DIBATTITO PUBBLICO
SS 16 ADRIATICA
Bari-Mola

RELAZIONE CONCLUSIVA DELLA COORDINATRICE

Allegato 1 | Domande e risposte

23 maggio 2022

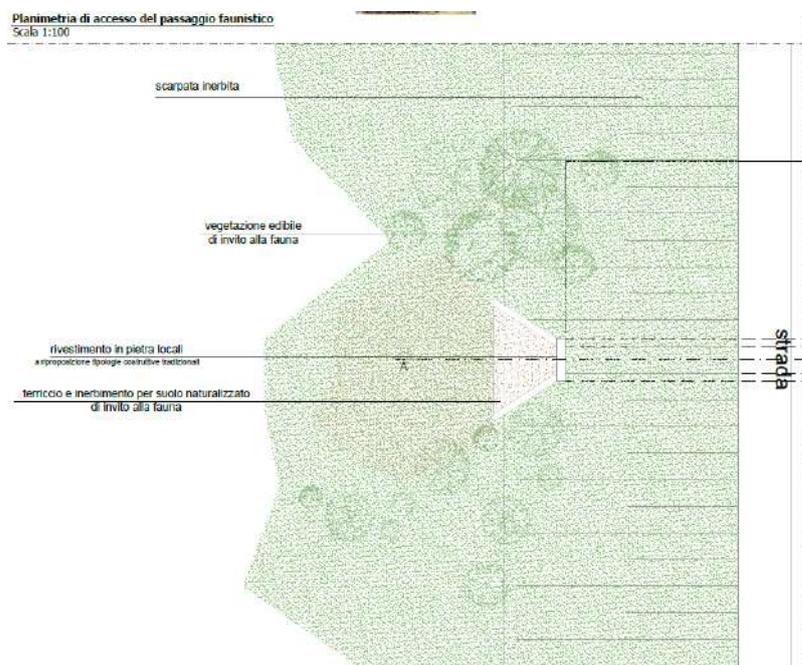
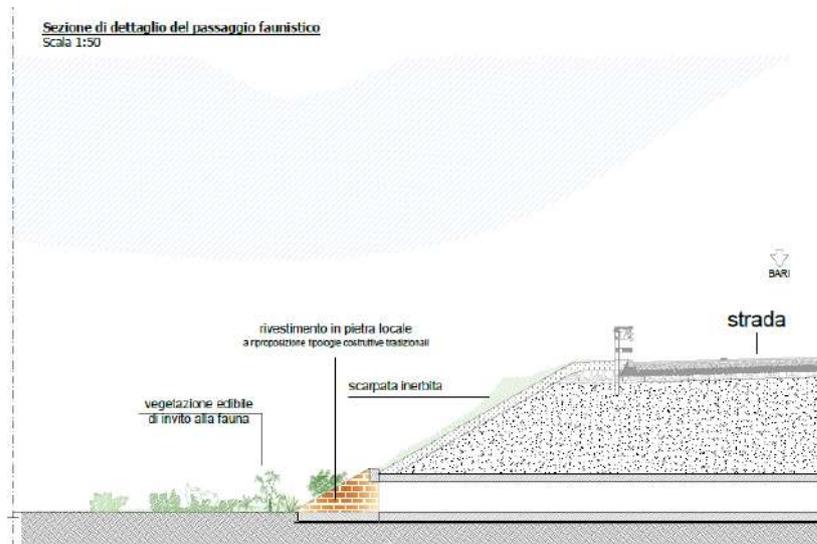
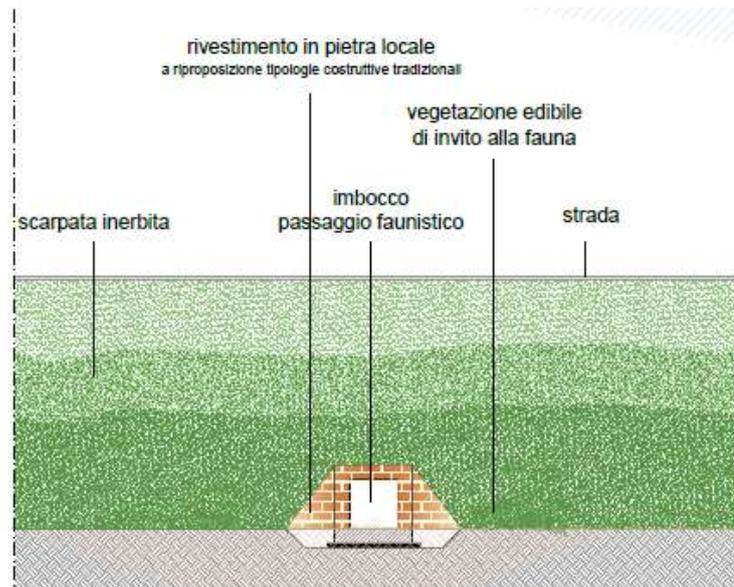
- Come è stato fatto lo studio faunistico? E in particolare, come vengono definiti i corridoi ecologici per l'attraversamento faunistico?

Lo studio faunistico parte dalla ricerca di letteratura e cartografia tematica specifica.

I corridoi ecologici sono individuati dal piano territoriale paesaggistico regionale (PPTR) e mantenuti tramite la previsione di opportuni passaggi faunistici lungo il percorso della variante alla SS16.

L'elaborato 3.2.2.1 del PPTR mette a confronto la naturalità e l'edificato/infrastrutture: appare evidente come l'area in esame sia fortemente antropizzata e il confine naturale non viene impattato in maniera consistente dal progetto.

Studio idraulico di progetto:
 Tr 200 anni Ante Operam e Post Operam : tiranti contenuti in alveo

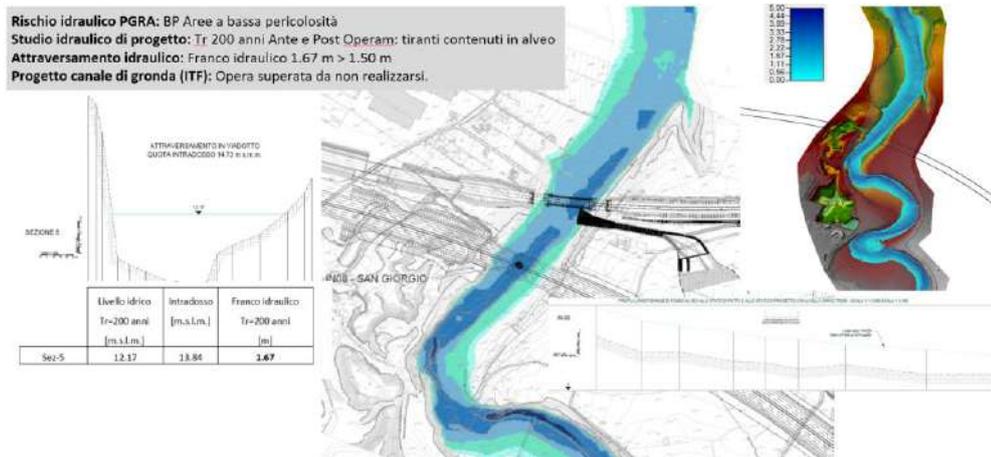
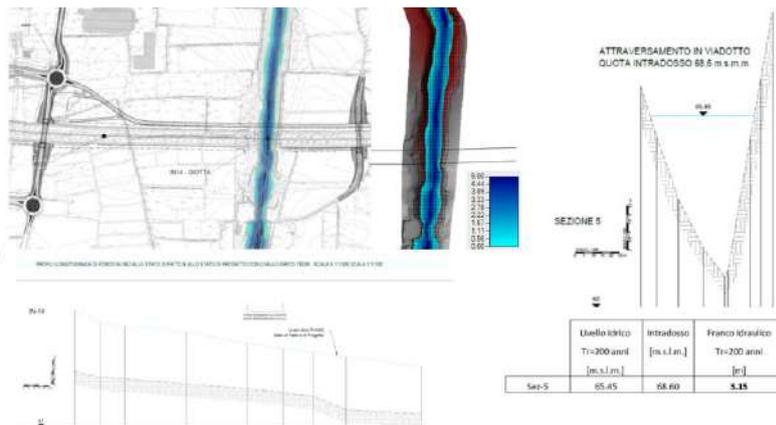
- Avete tenuto conto dello storico sul fenomeno delle acque che attraversano le lame e che si scagliano nei dintorni di Bari? Ci sono stati particolari eventi alluvionali importanti in passato (es. è accaduto nel 2014).

Il tracciato in progetto interferisce con molti corsi d'acqua per i quali è evidenziata una condizione attuale di pericolosità idraulica e di rischio. In particolare, come evidente nell'immagine riportata, per i cui approfondimenti si rimanda agli elaborati di dettaglio, le aree maggiormente interessate da pericolosità idraulica riguardano la prima parte di tracciato, in prossimità di Bari e nel dettaglio le lame Valenzano, Sant'Anna, Cutizza e San Giorgio.

Gli attraversamenti in progetto in corrispondenza di questi corsi d'acqua interessano aree ad alta pericolosità idraulica ed in coincidenza, inoltre, aree a rischio più elevato. Il progetto ha quindi previsto un'attenta analisi di tali aree prevedendo studi di dettaglio per ciascun attraversamento ai fini di evidenziare la compatibilità delle opere e il non aggravio della condizione attuale. Inoltre, è stato tenuto conto ai fini di un inquadramento complessivo dei luoghi, anche dei progetti esistenti, taluni già approvati ed in fase di attuazione da parte di altri soggetti territoriali, volti a determinare una riduzione delle condizioni di pericolosità e di rischio. Lo studio condotto ha quindi permesso di individuare opere ed interventi nel rispetto delle normative e dei piani vigenti, prevedendo opere tali che nel prossimo futuro non pregiudichino la messa in sicurezza idraulica del territorio.

Attraversamento idraulico:
 Franco idraulico 3.15 m > 1.50 m

IMPIANTO DI PRIMA PIOGGIA IN CONTINUO PER GRANDI SUPERFICI
 SCALA 1:400

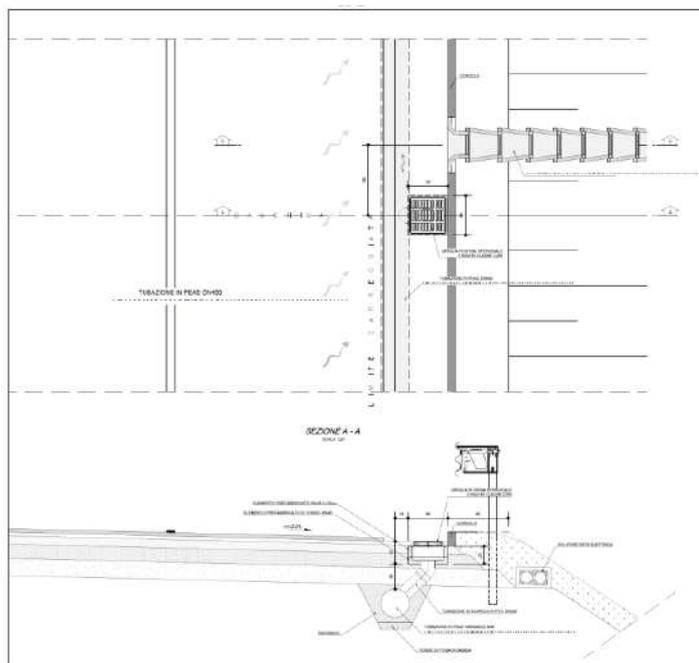
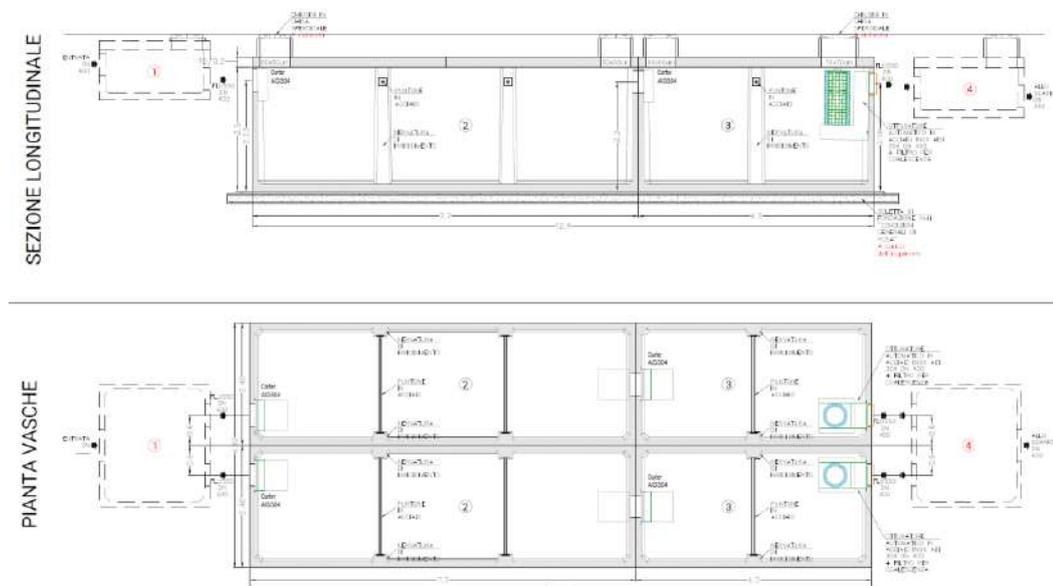
- Come vengono trattate le acque superficiali? Vengono smaltite? Vengono riutilizzate come acque irrigue?

Si veda per il dettaglio la Relazione P00ID00IDRRE03A.

In particolare, la predisposizione dei sistemi di raccolta delle acque di prima pioggia assolve al duplice intento di intercettare gli eventuali sversamenti di sostanze non compatibili con la rete idrografica naturale in occasione di imprevisti inconvenienti di esercizio (ribaltamento mezzi, ecc.) e di raccogliere le inevitabili scorie prodotte da un intenso flusso veicolare.

Lungo il tracciato di progetto si prevedono 9 impianti di prima pioggia in continuo, con la funzione di trattare le acque in maniera statica, senza ausilio di organi elettromeccanici. Gli impianti adottati sono di dimensioni diverse, in relazione al bacino scolante afferente e, quindi, alle portate in gioco. Per gli impianti di trattamento è prevista la manutenzione periodica con relativo smaltimento dei residui inquinanti trattenuti. Le acque di prima pioggia saranno separate dalle acque di seconda pioggia per mezzo di un pozzetto ripartitore posizionato in testa alle vasche di trattamento. Dal pozzetto ripartitore le acque di prima pioggia sono avviate alla vasca di trattamento. Questa è composta da un primo comparto dissabbiatore, dove avviene la sedimentazione per gravità delle frazioni solide aventi densità maggiore dell'acqua, che si depositano sul fondo della vasca. Attraverso una luce in un setto separatore, le acque così pretrattate vengono avviate alla sezione di disoleazione, dove per gravità gli oli si separano dall'acqua: l'olio, più leggero dell'acqua, galleggia in superficie. Questo processo è potenziato dall'effetto dell'inserito a coalescenza che permette la separazione delle microparticelle oleose. Con questo sistema le microparticelle di olio aderiscono ad un particolare materiale coalescente (effetto di assorbimento) e, dopo essersi unite fra loro, aumentano la loro dimensione (effetto di coalescenza) in modo da favorirne la flottazione in superficie. L'impianto è dotato di un galleggiante di sicurezza che si abbassa man mano che la quantità di olio separata in superficie aumenta e, raggiunto il volume massimo ammissibile, chiude lo scarico del separatore impedendo la fuoriuscita di olio, attraverso un otturatore dotato di guarnizione ermetica. Nel caso in esame saranno previsti impianti di trattamento in continuo di tipo prefabbricato interrati in C.A.V..

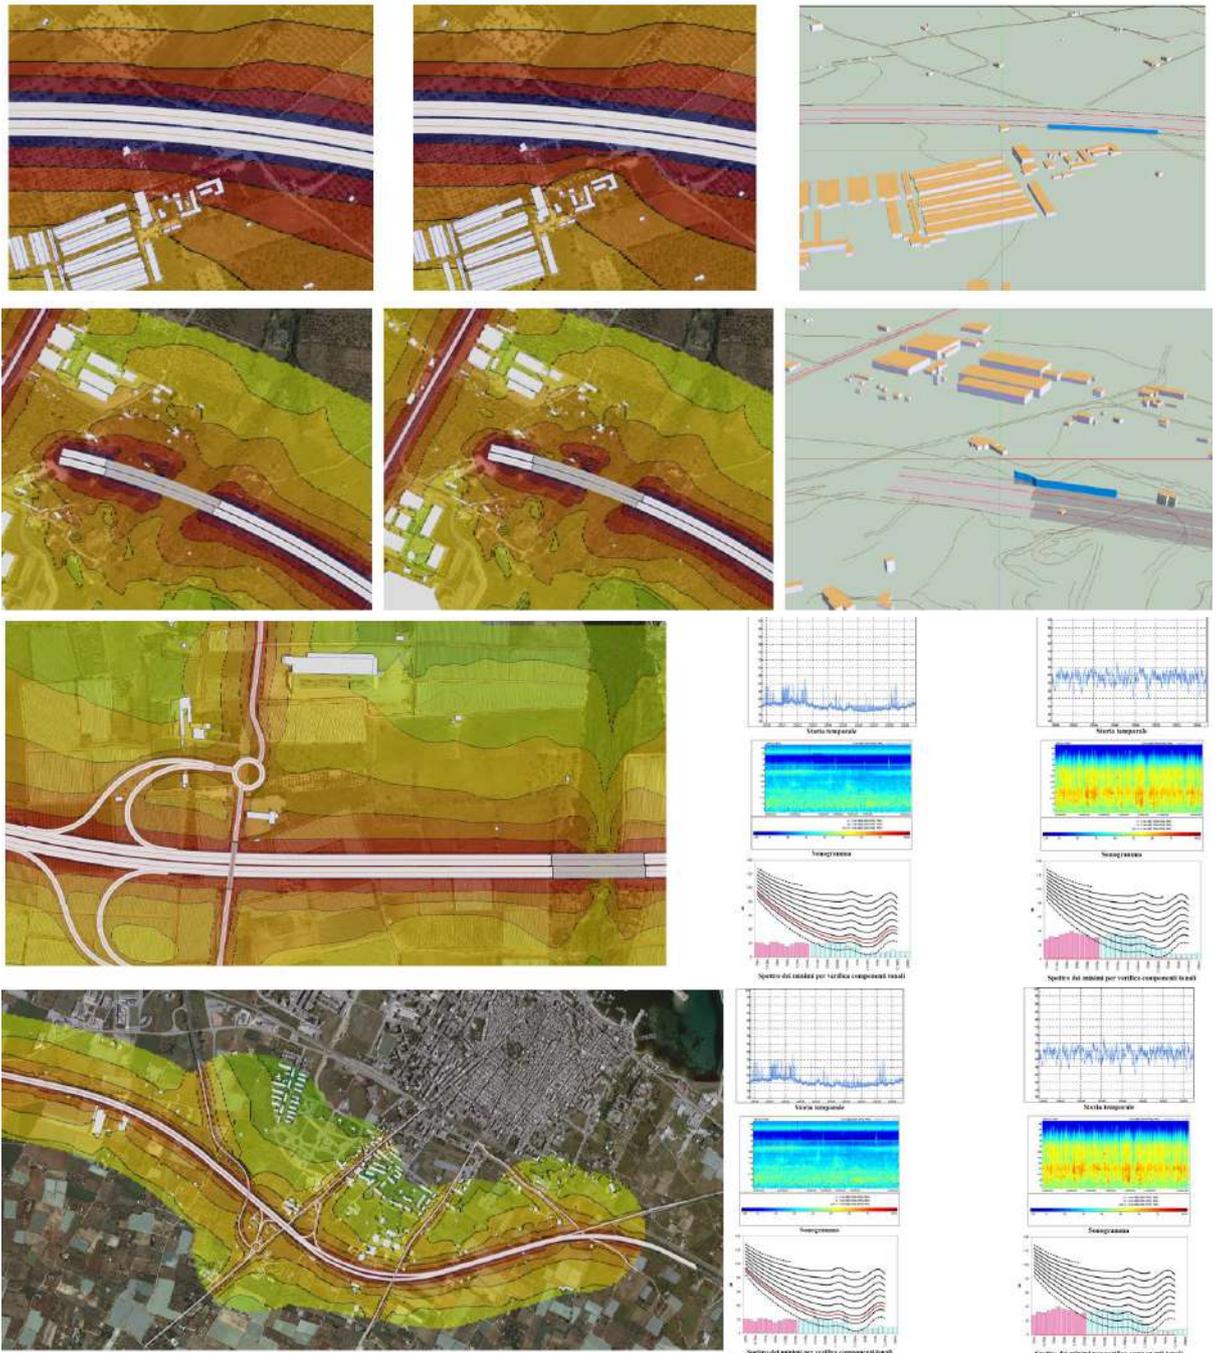
- **Quale impatto avete previsto dal punto di vista di aumento della rumorosità?**

Lo studio Acustico è stato sviluppato in anticipo rispetto alla progettazione definitiva così come presentato nel corso degli incontri di DP. Nel caso dei superamenti delle soglie di legge sono state previste opportune barriere antirumore.

Al fine di verificare la presenza lungo il tracciato di progetto di recettori sensibili è stato condotto un censimento di tutti gli edifici situati all'interno di una fascia di ampiezza di 300 metri per lato a partire dal ciglio stradale. Nel complesso sono stati individuati circa 1000 edifici, tutti ugualmente considerati potenziali recettori. Sui 1000 ricettori analizzati, l'analisi ha restituito superamenti dei limiti di legge solo in 5 casi, dei quali 4 hanno destinazione residenziale ed 1 ha destinazione produttiva. Per tutti questi recettori sono previste specifiche misure di mitigazione, mediante l'installazione di barriere acustiche, che ridurranno i livelli di rumore riportandoli entro i limiti di legge.

SEZIONE TIPO FERROVIARIA (N°118)
 IN AFFIANCAMENTO AUTOSTRADA
 Scala 1:200

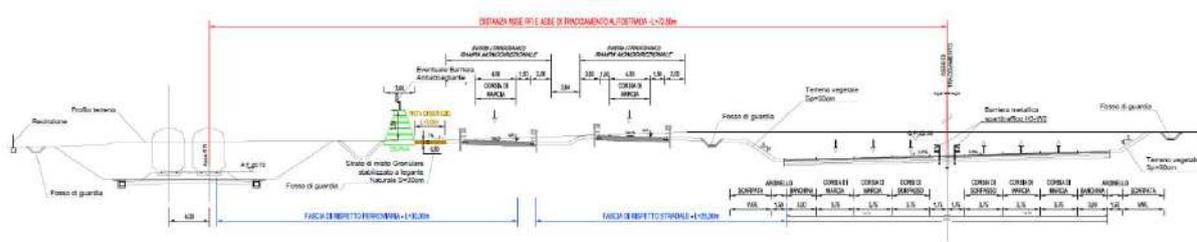
- Si ritiene che, in prossimità della Lama San Giorgio, il terreno che si troverà tra i nuovi binari ferroviari e la variante della SS16 sarà **difficilmente accessibile** perché chiuso tra la statale e la ferrovia.

Queste aree sono rese accessibili tramite opportune opere di attraversamento e viabilità/piste locali come da iniziali studi già eseguiti (di seguito riportati) e che dovranno essere confermati da opportuni tavoli tecnici tra ANAS e RFI in relazione allo stretto parallelismo tra le due opere.

Figure 1: Allegato della risposta

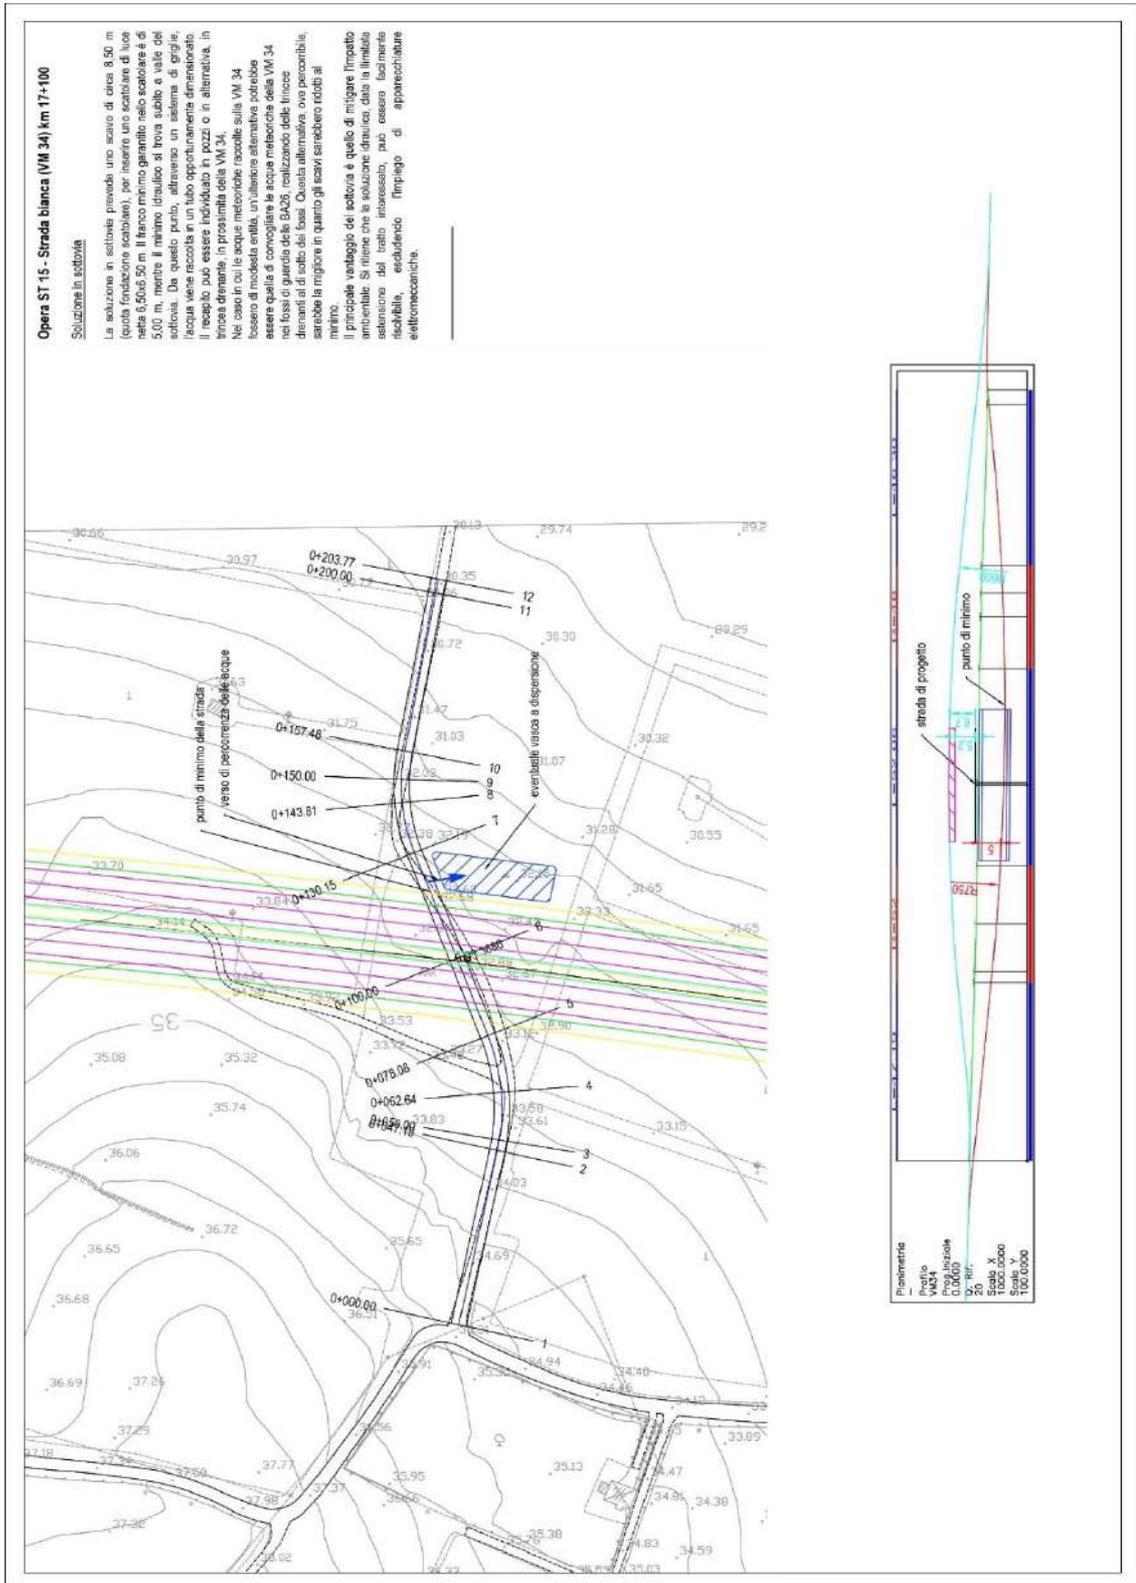
- Il cavalcavia, in questione è veramente necessario, considerato che nell'arco di un paio di km sono presenti bene tre cavalcavia?
- Lo stesso cavalcavia, sul lato mare termina su una strada pubblica o su stradone privato?

L'opera d'arte prevista di interesse del signore è un sottopasso e non un cavalcavia questione che cambia per intero la situazione rappresentata nell'osservazione, posto a circa 500m dal precedente e dal successivo attraversamento dell'asse principale.

Con riferimento agli accessi alle proprietà (particelle 34, ecc.), qualora la soluzione prospettata non fosse ritenuta ottimale si invita l'osservante a far pervenire le indicazioni del caso che possano nello specifico migliorare l'accessibilità e la funzionalità alle proprietà.
